UITSLAG ENQUETE MISSIEHUIS PARK

VRAAG 1.

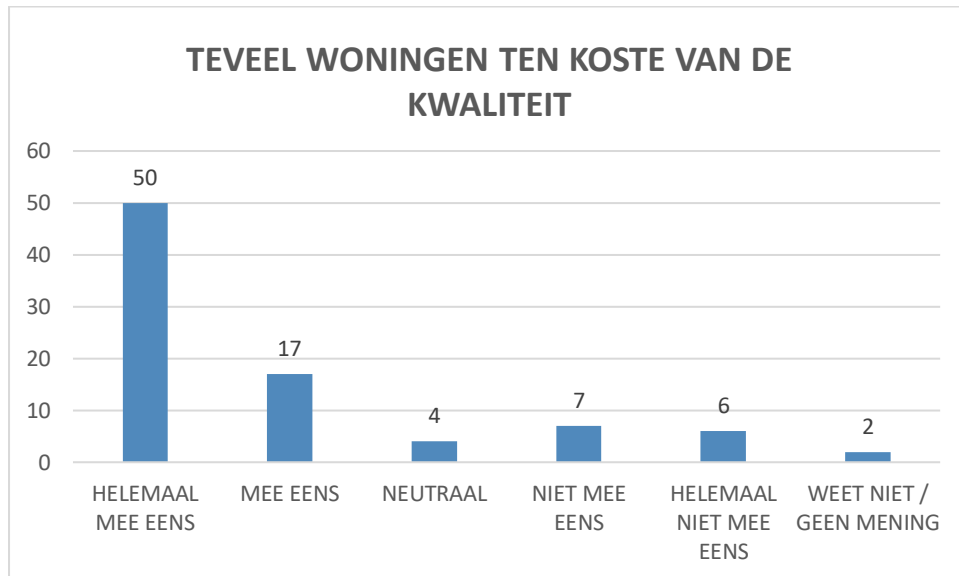
De koerswijziging van de projectontwikkelaar heeft grote gevolgen. Het lijkt erop dat de projectontwikkelaar binnen de beperkte bouw mogelijkheden van het perceel teveel woningen wil realiseren ten koste van de kwaliteit van het gehele bouwplan.

De flat is uit het oorspronkelijke plan weggelaten. // Nieuw plan geeft geen ruimte genoeg voor groen binnen dorps karakter, tevens te weinig parkeergelegenheid. // Voorstel afd. Stedenbouw voor eenheid met Nieuw Velsersduin is karakterloos, kleurloos, recht toe recht aan. // Dorps karakter moet behouden blijven. // Het aanzicht op de Driehuizerkerkweg wordt sterk negatief beïnvloed door de dichte massa. // Teveel steen, te weinig groen. // Ik snap niet dat er van architect is gewisseld, er lag een fraai plan wat door iedereen werd omarmd. // Schandalig dat 5 lindebomen een enigszins redelijk plan om zeep helpen. // De verschillen tussen tek 1 en tek 2 spreken voor zich!! // Te massaal, saaie architectuur, te weinig afwisselend. // In het nieuwe bouwplan staat de tekst....31 grondgebonden woningen echter...er zijn 35 grondgebonden woningen ingetekend. // Jammer dat de helft van de boomgaard verdwijnt. // Het wordt zo een Vinex wijk! // De zichtlijn wordt onderbroken door woningblok A1. // Het veel gebruikte 'park' van Nieuw Velsersduin wordt prettig uitgebreid en nog voldoende groen en looppaden ingebracht. // De bebouwing komt te dicht bij het appartement. // 1^e plan stond een appartement gebouw gepland // Mogelijk een te dure aankoop bij de bieding. Tegenvallende kwaliteit Missiehuys. Een kat in het nauw maakt rare sprongen. Ambtelijk Velsen incl. de raad en het college van B&W kijken naar één ding: bouwen, bouwen, bouwen. // Gaat ten koste van het dorps karakter van Driehuis // We begrijpen het bezwaar, maar vinden de oplossing zoals die op 17 februari werd gepresenteerd nog steeds acceptabel. Hoe meer ruimte tussen het Missiehuys in de nieuwe huizen hoe beter // Het bouwen van meer betaalbare woningen lijkt ons beter dan dure twee onder één kappers. // Plan Rijnbott geeft een mooier aanzicht met Missiehuys en woningen aan de Driehuizerkerkweg. // Eerste plan speels en aantrekkelijk, sieraad voor het dorp. Tweede plan blokkendozen, stijf! // Zeker niet dorps te noemen. // Door behoud aan bomen aan de Nic Beetslaan zullen de 5 woningen die daar gepland zijn elders in het plan moeten terugkomen om het financieel rond te krijgen. // Boomgaard verdwijnt in zijn geheel in nieuwste variant. Kolossale huizenblokken in plaats van 2 onder 1 kap. //

Dat gaat ten koste van de leefbaarheid. Met meer bouwen moet rekening worden gehouden met ruime groene ruimte. // Het oogt mij erg massaal. // De projectontwikkelaar realiseert niet te veel woningen. Op het perceel van 19.616 m² (zonder aanliggende wegen) worden 82 wooneenheden gebouwd; een dichtheid van 41,8 m² woning per m². In stedelijke gebieden is de dichtheid 60 woningen per m², gemeten inclusief aanliggende wegen. De bebouwingsdichtheid is dus 50% lager. Ook wordt een mening over de kwaliteit van het plan gevraagd. Welke kwaliteit wordt bedoeld? Van de gebruikte materialen is nog niets bekend. De constructie van de woningen is ook niet bekend. // In het oorspronkelijke plan staan meer woningen getekend dan in het nieuwe plan // Het oorspronkelijke plan van Rijnboutt past veel beter in de dorpsstructuur van Driehuis. Het nieuwe plan heeft 'Velsbroekse' trekken, teveel blokken. // Wij realiseren ons dat er woningnood heerst en we zijn een ontzettende voorstander van woningbouw, desalniettemin komen er voor ons gevoel op een relatief kleine vierkante meter nu aanzienlijk meer huizen.

VRAAG 2

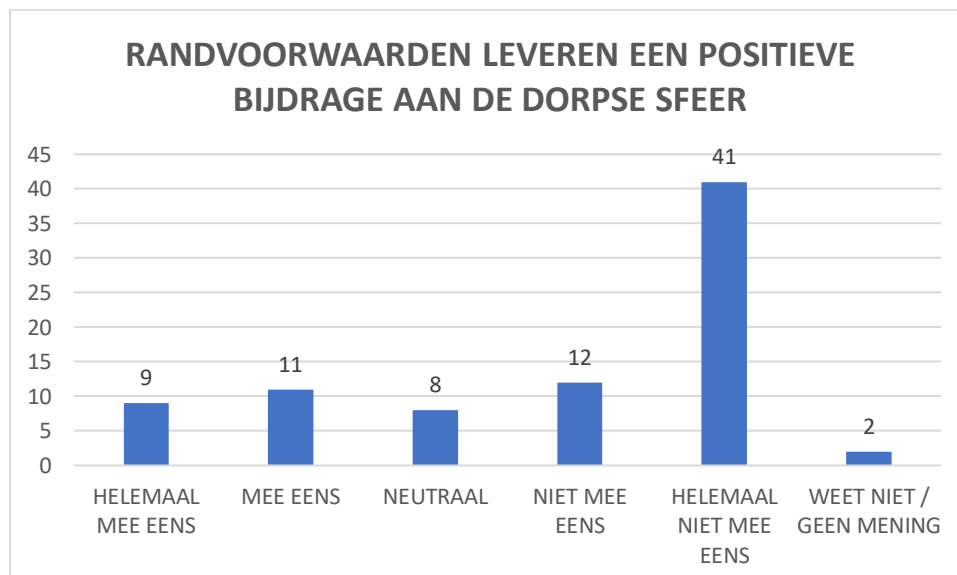
Bent u van mening dat de hierboven geciteerde randvoorwaarden over de toe te voegen bebouwing een positieve bijdrage leveren aan de dorps sfeer in Driehuis?

De dorps sfeer wordt moedwillig weggesaneerd door andere belangen. Lindebomen zijn hiervoor gebruikt, kosten zijn leidend. // Wanneer ik het juist interpreteer betreft het hier de z.g. kangoeroewoningen die geheel andere afmetingen hebben. Dus m.i. appels met peren vergelijken dus moeilijk te beoordelen maar het speelse karakter is weg en dat is jammer. // Het volbouwen verstoort juist de dorps sfeer. Zie mislukking Nieuw Velsersduin. // De dorps sfeer wordt moedwillig weggesaneerd door andere belangen. Lindebomen zijn hiervoor gebruikt, kosten zijn leidend. // Niet meer huizen in Driehuis. // Behoud van de dorps sfeer is erg belangrijk, wij Driehuisenaren hebben dit hoog in het vaandel. // Genoeg groen, hoogte okay. // Dorps – want 2 tot 3 woonlagen nieuwbouw – open en publieke groene ruimte – baksteen en kleur overeenkomstig NVD. // Hierdoor ontstaat een mooie eenheid met NVD. // Maar dan alleen aan de Nicolaas Beetslaan en zonder kangoeroewoningen. // Wij willen geen bebouwing voor onze neus. Voorwaarde bij onze koop was uitzicht in de boomgaard anders hadden wij niet gekocht. // Er wordt een stijlvolle aanvulling op de buurt Nieuw Velsersduin gecreëerd, passend in de sfeer van Driehuis. // Een positieve zou zijn geweest als het ontwerp v//d woningen aan de Nic.B.laan zou zijn

doorgezet. (Qua bouwstijl) // Er wordt veel te veel bebouwd met als gevolg dat het meer een Vinex wijk wordt dan een dorps karakter. // Ze willen er zo veel mogelijk uithalen!! Euro's. // Wat meer afwisseling met twee-onder-een-kap is mooier. // Zeker niet!! // Is volksverlakkerij. Driehuis wordt met dit plan -en de overige plannen- het dichtstbevolkte gemeentedeel. Hier moet Driehuis-breed een halt voor gestoken worden. Het verkoopverhaal voor het nu voorliggende plan te gelikt en daardoor een dubbeltje voor een kwartje willen verkopen!! // Wanneer de randvoorwaarde wordt losgelaten, wordt de eenheid tussen de eerste fase en latere fases doorbroken. Dit komt de eenheid niet ten goede. // Verstedelijkte architectuur, een dertiger jarenstijl past veel beter bij het dorps karakter van Driehuis. Neem de Genestetlaan als voorbeeld. // Stads en fantasieloos. // Deze woningen passen niet bij het Missiehuis. // Het in lijn brengen met nieuw Velserduin hoeft niet af te doen aan het dorps karakter, wij vinden wat we op de foto zien helemaal niet onaardig, maar zijn wel in het algemeen voor het behoud van de dorps sfeer in Driehuis. // Nieuw Velserduin is geen verrijking voor het dorps karakter van Driehuis. Deze lijn doortrekken versterkt dit effect. // Te vol, te weinig groen. // Er staat nu al deze bebouwing en het doet niets af aan de sfeer van deze omgeving, het is zelfs mooier dan de school en andere huizen. // De dorps sfeer raakt m.i. zoek, door deze dichte bebouwing. // Totaal niet mee eens. Nieuwe plan is te blokkerig, te modern en draagt niet bij aan de dorps sfeer in Driehuis. // De dorps sfeer wordt voor een belangrijk deel bepaald door de inwoners. De toekomstige bewoners moeten de kans krijgen onderdeel uit te maken van de gemeenschap van Driehuis. // Waarom niet! / Wij zijn van mening dat het doorzetten van de bouwstijl juist het tegenovergestelde zal bereiken. De bouwstijl doorzetten creëert eerder een gevoel van een Vinex wijk dan dat het karakteristieke gevoel en de sfeer van het dorp zal behouden.

VRAAG 3

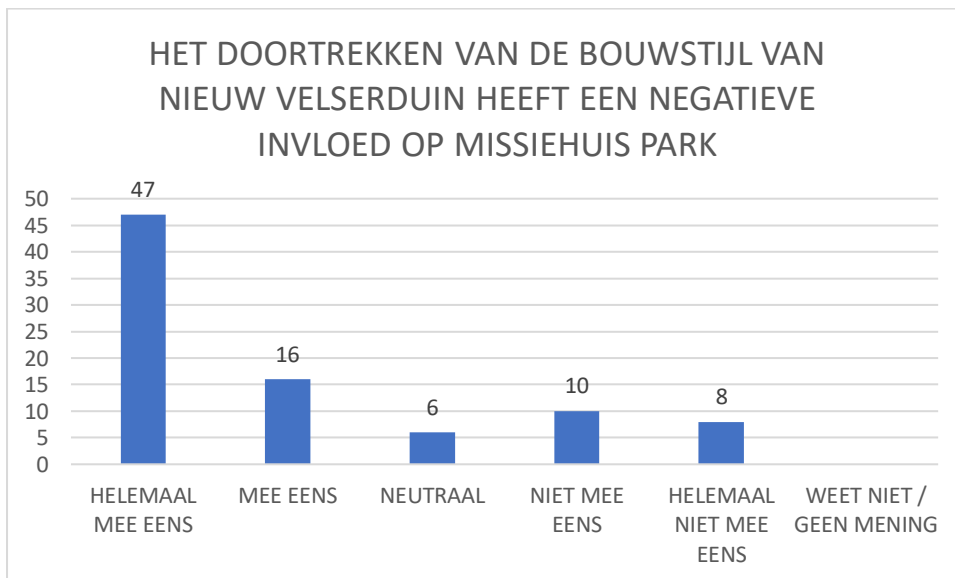
De keuze van de afdeling stedenbouw Velsen en de projectontwikkelaar om de architectuur van Rijnboudt in de prullenbak te gooien en de bouwstijl van Nieuw Velserduin door te trekken rondom het gehele perceel heeft een negatieve invloed op de kwaliteit van Missiehuis Park.

Nogmaals, het flatgebouw is nu weggelaten. // Plan wijst voor zich, teveel huizen op te klein stuk grond. // Nieuw Velserduin is al lelijk genoeg! Niet meer. // Nicolaas Beetslaan zou wel mogen. // Zie mijn eerdere opmerking. Het gaat lijken op een nieuwbouwwijk ipv een dorpsstafereel. // Alle

schoonheid wordt met voeten getreden. // Op deze manier ontstaat een Vinex wijk. // Ik vind de bouwstijl van de herenhuizen Nieuw Velserduin zeker niet lelijk. // Momenteel is het zicht dramatisch op terrein en kapel. Nu kan je gezellig wandelend dichtbij de kapel bewonderen. // Maar geen kangoeroewoning voor onze neus en een kleinere tuin. (boomgaard moet behouden blijven) // De hoge herenhuizen belemmeren ook het uitzicht van de appartementen. // Deze rode blokken geven een negatief beeld. En dat is niet correct. U beïnvloedt hiermee deze enquête. // Bouwstijl doortrekken met die van Nieuw Velserduin goede zaak. Niet allemaal verschillende bouwstijlen, niet rustig. Ichthus heeft weer een andere bouw stijl. Houdt het rustig s.v.p. // Het plan Rijnbouwt was behoudens het sociaal deel met appartementen conform de voorwaarden van de bieding waarbij woningbouw NIET de gemeentevoorkeur was. Hap-snap beleid. // Wij vinden het vooral belangrijk dat de nieuwe huizen niet te hoog worden en dat er een mooie steen wordt gekozen, liefst niet al te licht! // Door het in een lijn brengen kan het juist ook een positieve invloed hebben. // De uitstraling van de straat wordt niet mooier. // Nog meer nieuw Velserbroek is onwenselijk. // Het Missiehuis heeft een identiek karakter dat bijna teniet wordt gedaan door deze nieuwbouwstijl. // Het open karakter van het terrein verdwijnt hiermee volledig. De voorbeelden van het werk uit het verleden van de huidige architecten belooft weinig goeds. Door de muurwerking zal ook geluidsoverlast een toenemende rol gaan spelen, nu al merkbaar vanuit Nieuw Velserduin, een extra versterking van reflecterend geluid. // Bouwstijl NieuwVelserduin past al niet in Driehuis en bij Missiehuis. Je moet die fout niet nog groter willen maken! // Lijkt nu op Missiehuis 1 = 2 en 3 // Uitstraling van deze strakke lijnen is bepaald niet Parkachtig. // Te veel van dezelfde bouwstijl. // Het knapt er alleen maar van op en smaken blijven verschillen // Er wordt gesteld dat het zicht op het binnenterrein en de kapel door de nieuwe bebouwing wordt ontnomen. Door de huidige bebouwing en de aanwezige bomen is momenteel ook geen zicht op het binnenterrein en de kapel. // Dit gaat zo ten koste van het karakter, omgeving. //

VRAAG 4

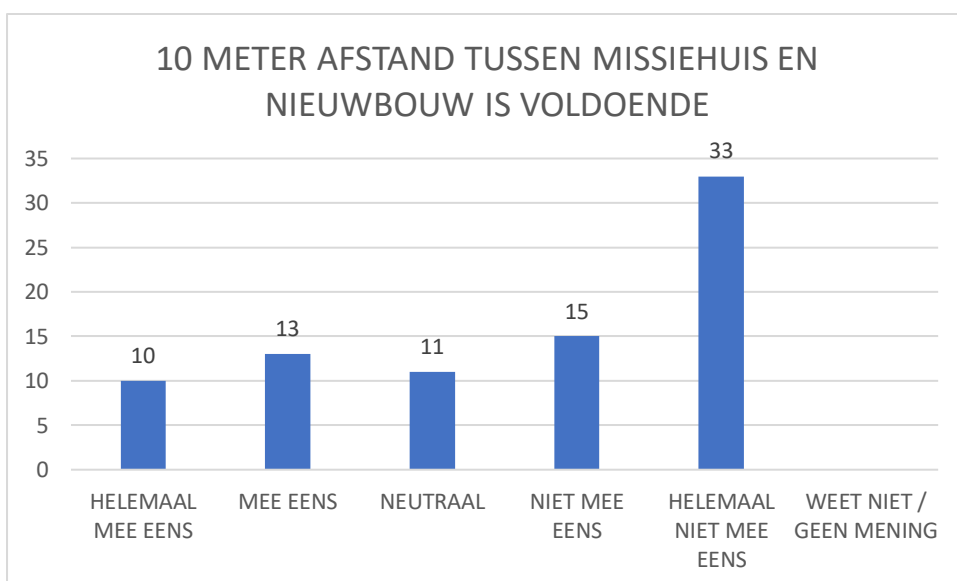
De afstand tussen het Missiehuis en de nieuwbouw bedraagt aan weerszijden 10 meter. Deze afstand is voldoende om het monumentale hoofdgebouw volledig tot z'n recht te laten komen.

Is hulpmiddel als je je al gewonnen geeft. // Kan ik niet beoordelen, 10 meter lijkt veel en dat dan 2 keer, // ruimte voor 2 woningen, zal wel de reden zijn. // Missiehuis moet in de ruimte staan, geen bebouwing. // Hierdoor valt aanzien Missiehuis in het niet. // 10 meter is inderdaad erg krap. // Goede keus. // Slechts 10 meter is te weinig om het hoofdgebouw los te zien. // Het gebouw heeft ruimte nodig om tot zijn recht te komen. // Wil de uiteindelijke monumentale uitstraling van het monument "waardig en prominent" zijn, is aan weerszijden 15 meter het absolute minimum // Voor een dergelijk monumentaal hoofdgebouw is dit te weinig afstand. In mijn optiek tenminste 15 meter aanhouden. // Sommige meubels, bepaalde kunstwerken en zeker monumentale panden hebben ruimte nodig om tot hun recht te komen! 10 m is in dit geval veel te weinig! Er gaat weinig respect van uit. Hoort een goede architect te beseffen! // Kan, maar meer is wenselijk. // Hoe meer afstand, hoe beter. // Te dicht op elkaar. // Er moeten nu eenmaal zo veel mogelijk huizen gebouwd worden, mensen willen wonen! Het kon slechter. // Minstens 20 meter zou beter zijn. // Gezien het volume van het Missiehuis is 10 meter niet royaal. // Iets meer ruimte (min. 15m) zou recht doen aan het monumentale gebouw.

VRAAG 5

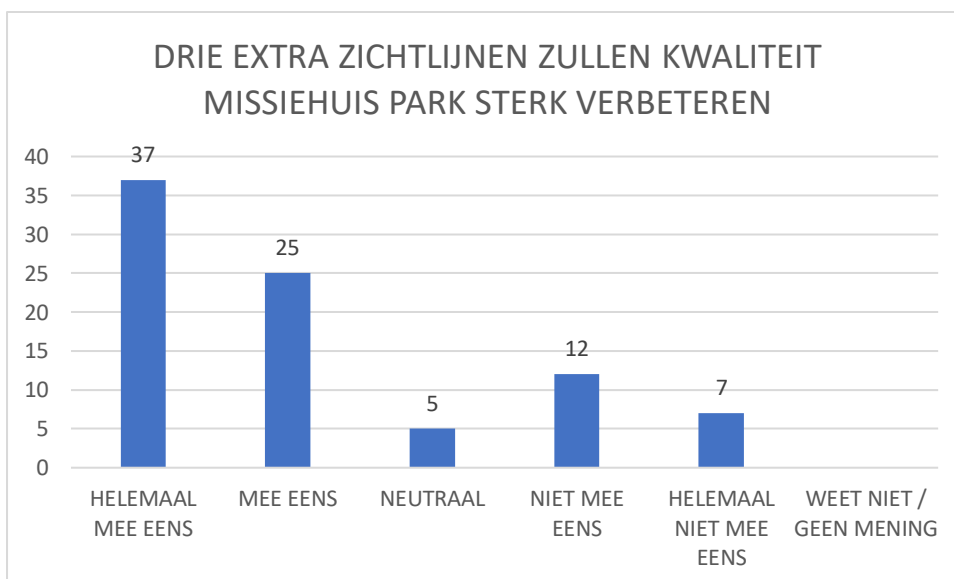
Het gehele bouwplan kan in onze optiek sterk verbeterd worden als de twee lange rijen van 7 en 12 herenhuizen worden opgeknipt in blokjes van drie of maximaal vier woningen met een minimale tussenruimte van twee garages. Daardoor wordt het aantal oost-west-zichtlijnen vergroot en blijft de verbinding tussen oost (Nieuw Velsersduin) en west (Driehuizerkerkweg) nog enigszins behouden.

Betere zichtlijnen waardoor Dorps karakter behouden blijft. // Hier schiet je niets mee op. // Goed praten wat niet deugt. // De steenmassa blijft. // De architectuur van Rijnboutt is speelser. // Deze breedte is al een minimum!! // Minder bebouwing! // Blok A5 in twee delen i.p.v. 3. Blok A2 in twee delen. Als blok A1 naar het noorden opschuift dan is er pas een zichtlijn! // Dit zal zeker wat lucht geven aan het opgesloten gevoel. // Zichtlijnen voor wie?? // Dit kan beter. Beter zou zijn dat ook aan de zuidzijde de oorspronkelijke bomen blijven staan. Ook dat onderhoud (nu een ramp!!) wordt gepleegd. // Het project past hierdoor in de bestaande omgeving // Qua ruimte is niet mogelijk. // Dat zou een groot verschil maken! // Geeft een meer ruimtelijk zicht op het Missiehuis.

// Zijn er wel genoeg parkeerplaatsen? // Opknippen kost ook meer ruimte. // Dat zouden in totaal 6 garages zijn. Dit zal ten koste gaan van het groen aan de Wolff en Dekenlaan en de Nic Beetslaan Er zullen hier zeker geen woningen voor ingeleverd worden. // Meer nuances in de bouw aanbrengen! // Niet realistisch vanwege financiële haalbaarheid. // Een beetje variatie kan geen kwaad. // De verbinding oost/west zit ook in het nieuwe plan // Past beter in de dorpse structuur van Driehuis. // De lange blokken die zullen ontstaan zullen benauwende sfeer creëren. Juist de doorkijk kan een lichter en luchtiger effect hebben.

VRAAG 6

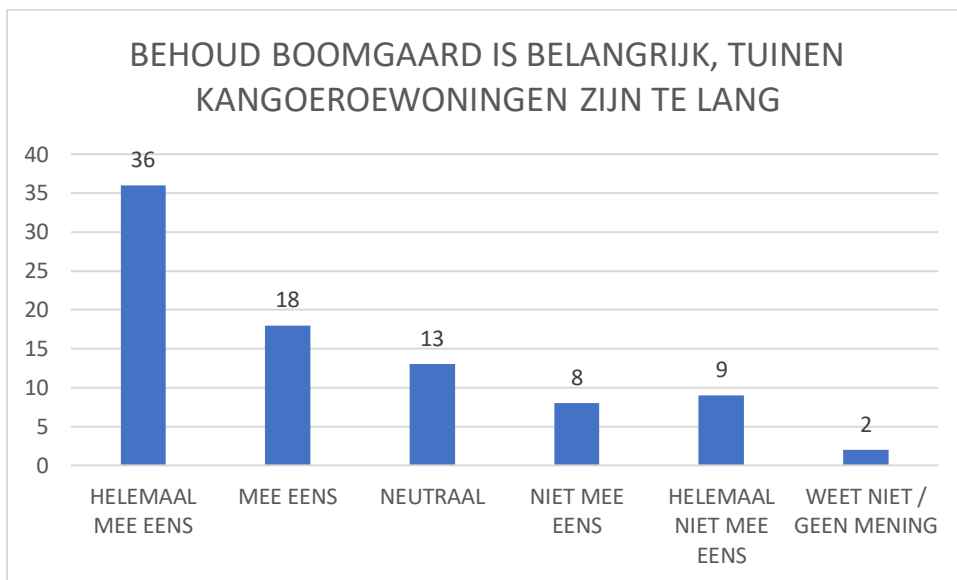
Voor de bewoners van de appartementen van Nieuw Velserduin is behoud van de boomgaard erg belangrijk. De lange achtertuinen van de afwijkende ‘kangoeroewoningen’ (Blok A1) aan de Nicolaas Beetslaan nemen teveel ruimte in beslag van de boomgaard.

Blok a1 meer naar rechts op tekening, extra ruimte benutten voor extra groen. // De kangoeroewoningen moeten wel aantrekkelijk blijven dmv een grotere tuin. // Wij hebben als gemeenschap veel groen nodig. // Groen in nieuwbouwwijk is belangrijk voor karakter. // Het behoud van de boomgaard is belangrijk omdat de gemeente heeft bepaald dat 60 % van de oorspronkelijke boomgaard behouden moest blijven. Dat is ons bij aankoop beloofd. // Welke bewoners van NVD. Ons is nooit wat gevraagd. Ook hieruit blijkt. Puur eigenbelang. Niet objectief. // Dit zijn geen kangoeroewoningen, maar vakantiewoningen die op een camping niet zouden misstaan. Bovendien is de appartementsbewoners een 100 % boomgaard beloofd. // Zo blijft er minder dan de helft over van de boomgaard. Volstrekt ontoelaatbaar!! De kangoeroewoningen passen hier helemaal niet in dit plan, dus weghalen en de tuinen inkorten net als de overige tuinen in dit plan, dan blijft er nog een redelijke boomgaard over! // Wat ons betreft geen kangoeroe woningen. // Geen kangoeroewoningen en tuinen dus korter – boomgaard blijft intact! // Bij inschrijven was er de voorwaarde dat de boomgaard in zijn geheel intact zou blijven. De ontwikkelaar houdt zich hier niet aan!!! Bij inschrijving door projectontwikkelaars was één van de voorwaardes dat de boomgaard behouden moest blijven! Die voorwaarde was een nadrukkelijke wens van de gemeente!! De winnende inschrijver houdt zich dus niet aan, dit is wellicht een economisch delict waar de gemeente aan meewerkt?! Het kan en mag niet zo zijn dat een te hoge inschrijving ten koste gaat v//d voorwaardes gesteld door de Rijksgebouwendienst. // Nu kijken ze tegen een hek (bgg) en wat

dramatische “bouwketen” aan. Dit is een enorme verbetering. // Géén kangoeroewoningen. // Laat één kangoeroewoning weg naast NVD. Aan gegeven met x (is eerste naast NVD) // Niet alleen voor deze bewoners!! Oorspronkelijke boomgaard in stand houden! // Bij de aankoop is bewoners nu (kopers toen) toegezegd, dat de boomgaard intact zou blijven // Hoe meer boomgaard hoe beter. // Er zijn al genoeg bomen gekapt. // Het is een geforceerd idee, kangoeroewoningen, om iets anders te doen. // We hebben maar één aarde. Meer groen is beter voor de natuur. // Juist voor die sfeermakers hoort er ruimte te zijn. // Wilt u meer of minder groen in dit “park” Meer-Meer-Meer..... // Laat één kangoeroewoning weg naast NVD. Aan gegeven met x (is eerste naast NVD). // Die boomgaard stelt niet veel voor. // Er blijft zo niets van de boomgaard over en dat was niet de bedoeling en de wens van de bewoners. // De boomgaard zou minimaal 60 % blijven. In deze opstelling is daarvan geen sprake. De 60 %moet van de oorspronkelijke boomgaard worden genomen zoals reeds is vastgesteld en niet worden gezien als een totaal van gesnipperde stukjes. De tuinen moeten kleiner zonder kangoeroewoningen. // Het is een keuze tussen 5 lindebomen of de boomgaard. // Die boomgaard stelt niets voor, nooit één vrucht voortgebracht, slecht onderhoud, rommeltje en oud. Gun de kangoeroebewoners een flinke tuin. Nieuw Velsersduiners hebben zelf gekozen voor appartement en geen tuin! // Te weinig groen!

VRAAG 7

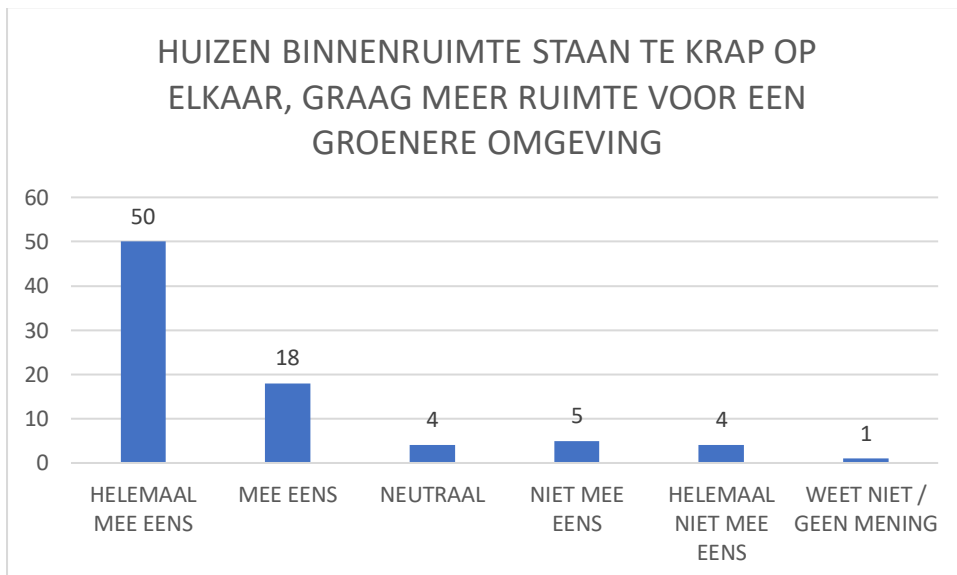
De huizen in de binnenruimte tussen de diverse huizenblokken staan erg krap op elkaar. De projectontwikkelaar moet zich inspannen om meer afstand te creëren, waardoor ruimte vrijkomt voor een groene omgeving.

Ik heb geen bezwaar tegen de bouwplannen. Wel vind ik dat het haaks parkeren tegenover de Toermalijn school levensgevaarlijk is. Men zal er vooruit inrijden en bij achteruit uit het vak rijden zie je gauw een langs fietsend kind over het hoofd met alle gevolgen van dien. // Belangrijker vind ik dat de groene omlijsting blijft en dat de belofte van herplanting van 14 meter hoge bomen wordt nagekomen aan de zuidzijde, wordt genoemd in oorspronkelijk plan. // Creëer meer parkeerplaatsen op binnenterrein. // Denk dat plan Rijnboutht mooier is. Laat de bunker staan en maak er iets moois van, bouw er een woning op. Is weer eens iets anders. // Dorps karakter van Driehuis moet behouden blijven. // Denk aan het karakter van het dorp. Ruimte rond het Missiehuis

parkeerplaatsen? // Het is een stads plan. Zoveel mogelijk woningen op zo min mogelijk grond. Niet wenselijk om een dorpse sfeer te krijgen. Meer verschillende huizentypes, zoals aan de Driehuizerkerkweg is passender, oudbouw. // Succes, een beter plan is zeer wenselijk. // Deze korte tussenruimte zorgt niet voor een betere woonsfeer. // Anno 2021 is het toch algemeen bekend, dat mensen ook behoefte hebben aan groen en ruimte. Het geprop van woningen is niet meer van deze tijd! Stop er dan ook mee! // Vis plan Rijnboutt uit de prullenbak, iedereen tevreden. Een sieraad voor Driehuis en complimenten voor gemeente Velsen. // Zeker tussen A1 en A2 mag wat meer ruimte. Als het geheel een park moet worden, mogen er geen schutting aan de buiten randen van de tuinen geplaatst worden, dit zal via groenvoorziening moeten gebeuren. // Uiteindelijk blijft dit een moeilijk verhaal. Het plan is te duur gekocht door de ontwikkelaar en door de eis van de sociale woningen, wordt er op het Missiehuis zelf geen winst gemaakt. Dat kan wel als de gemeente deze eis laat vallen. // Op het hele plan Asselberg: Ik snap de bezwaren van het wijkcomité. Maar qua locaties van nieuwbouw, behoud van oud bouwen, groen en open ruimte en aanbod parkeerruimte en gevelbekleding vind ik dit een acceptabel plan. (als alle bomen blijven staan!) // Een ruimere opzet is wenselijk. // Meer afstand betekent dat de huizen nog meer op elkaar komen. Behoud van bomen, ruimte tussen woningen en meer gaat niet samen. // Als die ruimte er is zou dat mooi zijn maar ik ben allang blij dat het om laagbouw gaat en niet om hoogbouw. // Hoe meer groen, hoe meer het een park blijft. Zo mogelijk minder woningen en ook niet hoger bouwen. // Er moeten te veel huizen worden gerealiseerd op een te klein stuk. // Heeft men bij het uitwerken van deze plannen rekening gehouden met de hele infrastructuur? Driehuis kan deze groeiende verkeersstroom niet aan. Meer verkeer tussen de schoolgaande kinderen en overlast voor de huidige bewoners. Het dorpse karakter gaat verloren! // Die de woningen kopen doen dat vrijwillig en weten waar zij aan beginnen. Het is hun zaak! Daarmee moeten wij ons niet bemoeien. Wij zijn geen belanghebbenden hierin. Elk bezwaar is niet ontvankelijk, gedaan om 2 of 5 meter groen. Op 200m afstand heb je kilometers groen! We wilden daar toch geen flatgebouw van 4 etages. Die is weg, stop met zeuren. // Meer groen betekent minder parkeerplaatsen, dus wordt het parkeerprobleem en de verkeersveiligheid alleen maar groter. // Inderdaad te dicht op elkaar. Creëer meer ruimte en een strook groen. Feitelijk zou een sterk pleidooi voor plan Rijnboutt een goede zet zijn. // In de vorige digitale bijeenkomst werd aangegeven dat de binnentuin openbaar wordt. Hier zijn wij enthousiast over, toch betwijfelen wij hoe prettig dit wordt voor de nieuwe bewoners, aangezien de ruimte nogal beperkt is. Dan lopen wij straks 'door' de achtertuinen van de nieuwe bewoners. Wij zijn ook sceptisch over hoeveel openbare groene ruimte er gecreëerd kan worden op de beperkte vierkante meter.

Op basis van het aantal wooneenheden zijn 125 parkeerplaatsen nodig. In de situatietekening zijn 104 parkeerplaatsen getekend; een aantal parkeerplaatsen is ter plaatse van de (toekomstige) boom getekend. Het is niet onaannemelijk dat aan de Driehuizerkerkweg een parkeerverbod gaat gelden. Als hier dwarsparkeren op het Missiehuisterrein is gepland, kun je niet in- of uitparkeren als aan de huizenzijde auto's staan geparkeerd.
